Auszug aus der Niederschrift zur Sitzung des Ausschusses für Stadt-, Beschäftigungs- und Wirtschaftsentwicklung vom 04.11.2021

TOP . Sachlicher Teilflächennutzungsplan -Windenergie zum Flächennutzungsplan der Stadt Hagen hier: Einstellung des Verfahrens
0686/2021
Vorberatung
ungeändert beschlossen

Anlage 1 Flächen Windenergie Karte

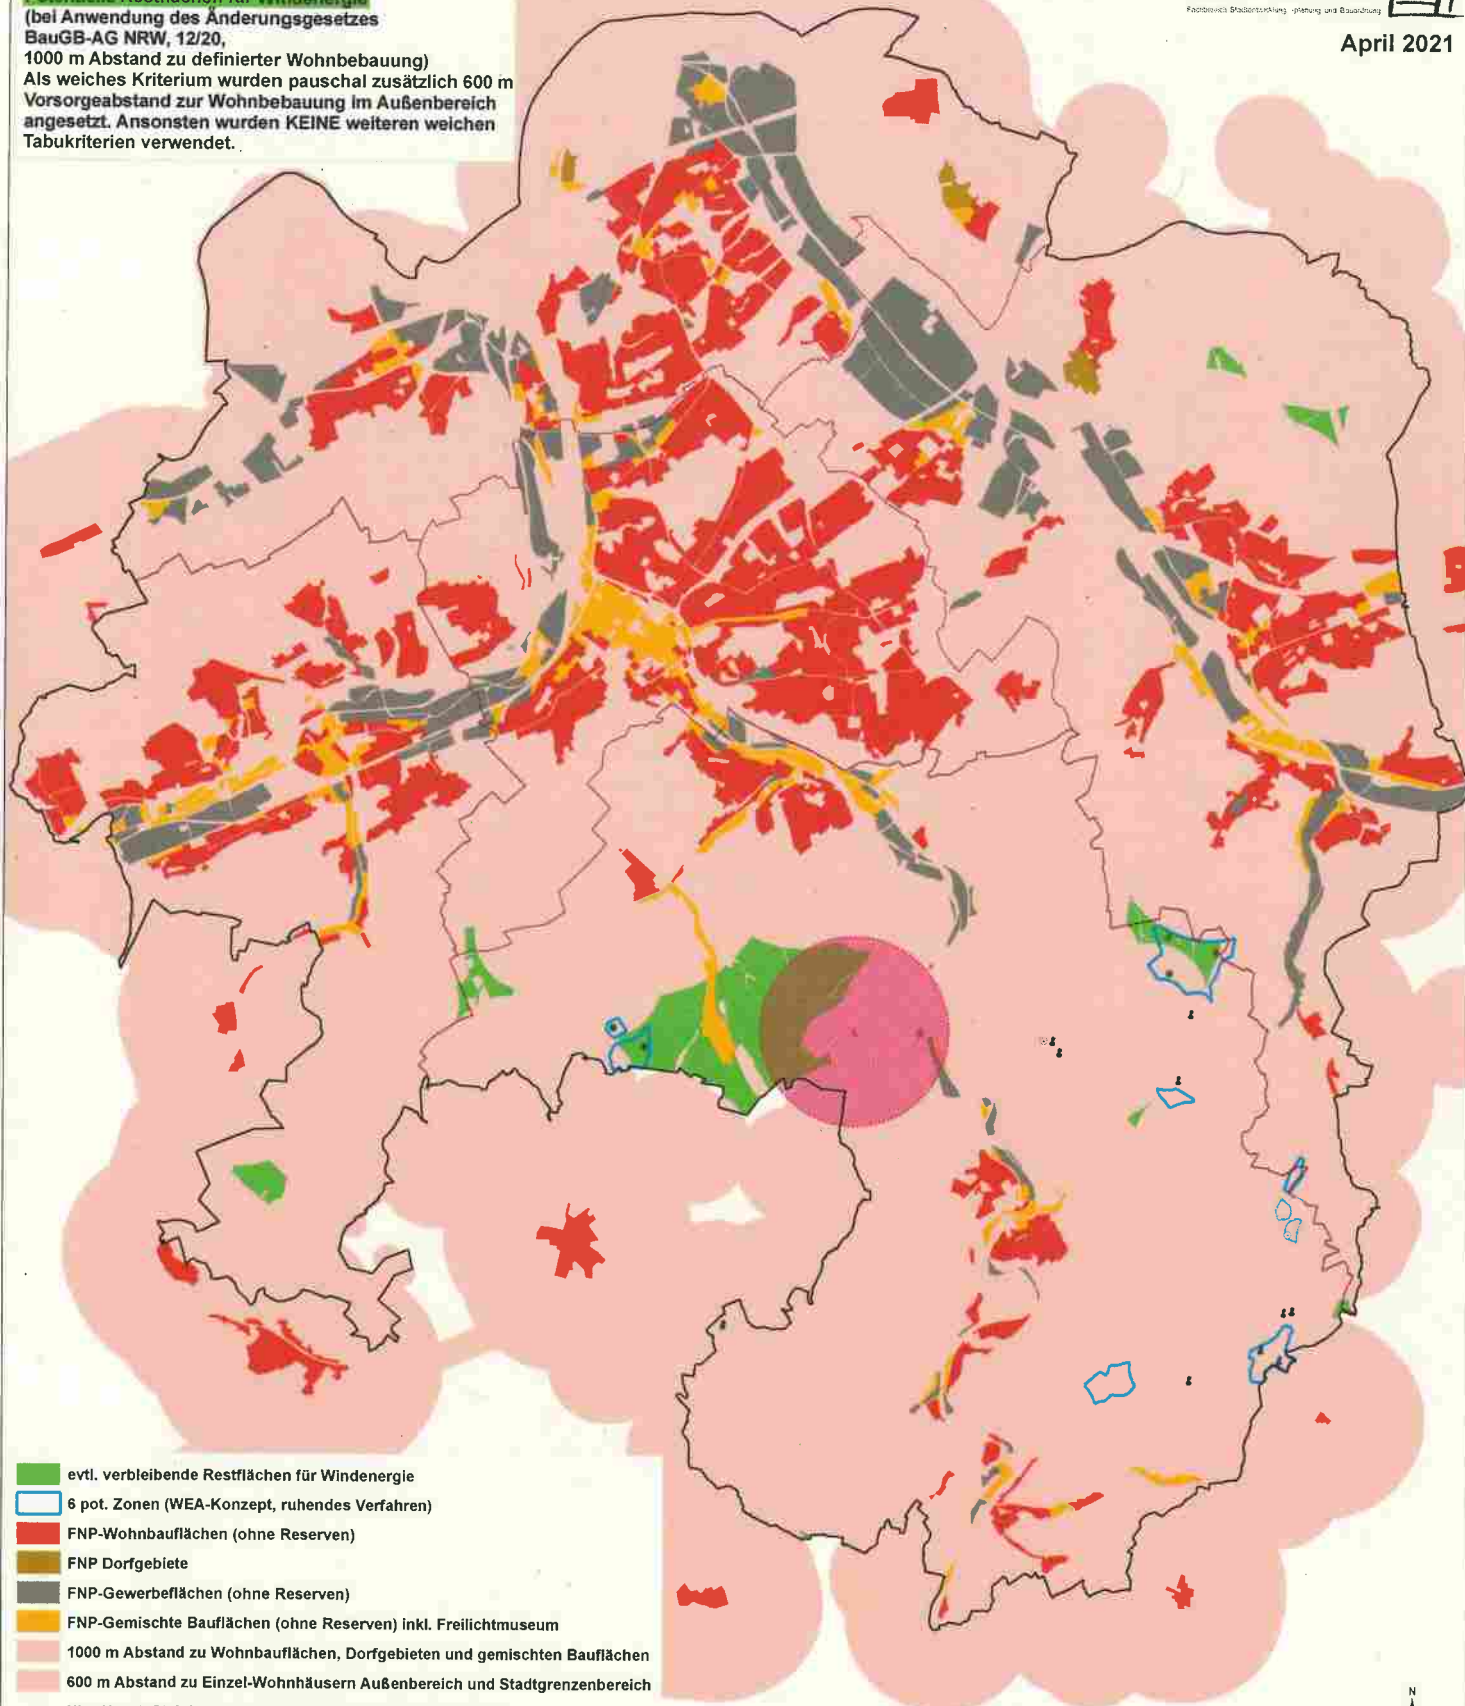
Zu dem ausgelegten Plan habe er noch die Frage was hinter der Formulierung „weiches Tabu-Kriterium“ in Bezug auf den 600 m Abstand zu Einzel-Wohnhäusern im Außenbereich stehe.

Des Weiteren möchte er wissen, ob es eine Aussage gebe, wieviel Prozent Grünfläche verbleibe.

Zum ausgelegten Plan (Anlage zur Vorlage 0236/2021) wurden grünen Flächen ausgemessen und der Betrag von gerundet 240 ha in Beziehung zur Fläche des Stadtgebietes gesetzt. Der Anteil der auf dieser Karte verbleibenden Flächen für die Windenergie würde demnach 1,5 % des Stadtgebietes ausmachen. Diese Aussage gilt nur für diese Karte, die ein Beispielszenario darstellt, in dem ein 1000m-Abstand zu definierter Wohnbebauung (FNP-Wohnbauflächen) und als weiches Kriterium ein 600m-Abstand (3fache Höhe einer pot. WEA mit 200m Höhe) zu Wohnhäusern im Außenbereich verwendet wurde.

Auf die Frage von **Herrn Panzer** zum prozentualen Grünflächenanteil kann **Herr Keune** keine spontane Aussage geben. Zu dem 600 m Abstand teilt er mit, dass hier ein gewisser Spielraum bestehe und dieser tatsächlich verringert werden könne und damit versucht werden könne, weitere Flächen für Windenergie im Stadtgebiet zu gewinnen.
